**PROCEDURE DE RAPPEL EN MAGASIN  
REMPACEMENT DES VIS DE SIEGE DIN TITAN 124606**

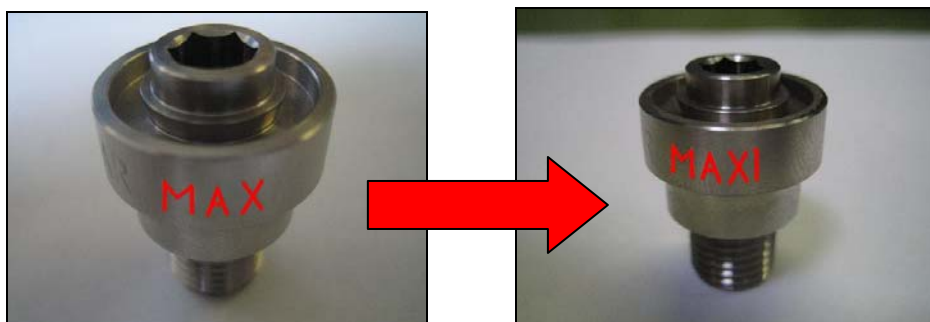
Nous avons été informés récemment de la rupture sous pression d'une vis de siège TITAN DIN fragilisée en maintenance par des couples de serrage manuels bien supérieurs aux valeurs recommandées.

Aqualung demande à tous les possesseurs de TITAN DIN dont le numéro de série est inférieur à 6062501 et/ou dont la vis de siège DIN est marquée **300 BAR MAX** de ramener leur détendeur chez leur revendeur agréé Aqualung pour une mise à niveau.

Il s'agit du remplacement de la vis de siège en laiton par une autre vis de siège en acier inoxydable marquée **300 BAR MAXI**.
